Fiat 500L

3380 1 131 RG

РУЧНОЙ ТОРМОЗ

Недостаточный возврат троса – Сервисное решение

Рис. 1

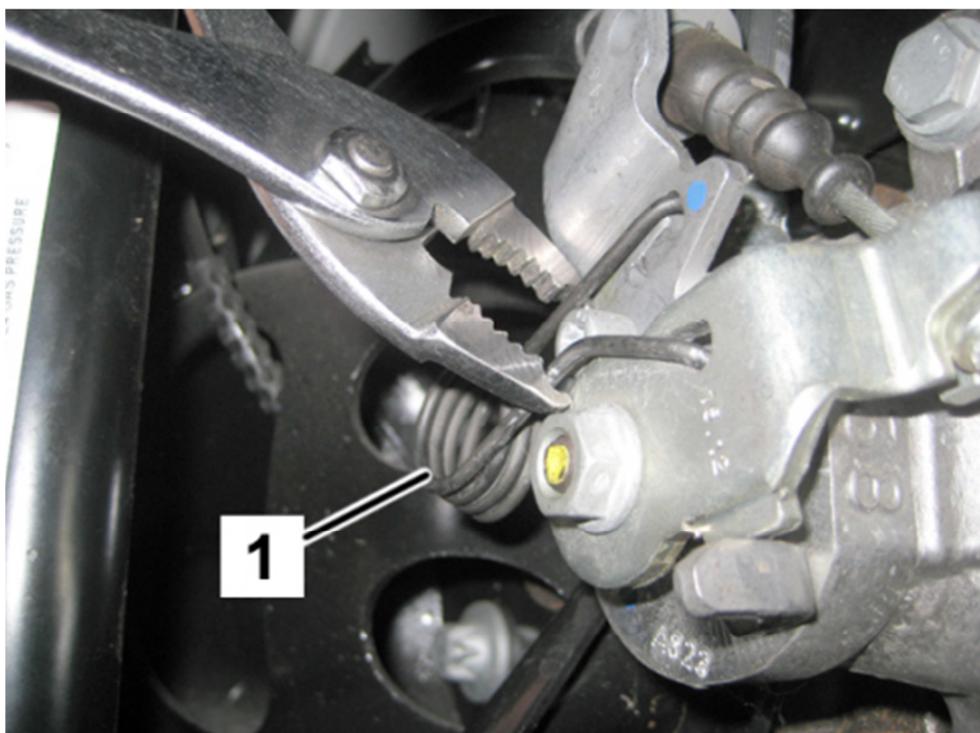
- С помощью подходящих плоскогубцев сжать концы пружины (1 - Рис. 1) и снять ее с узла суппортов заднего тормоза.

После подтверждения жалобы клиента заменить оттяжные пружины на суппортах заднего тормоза в соответствии с технологическим циклом, приведенным ниже.
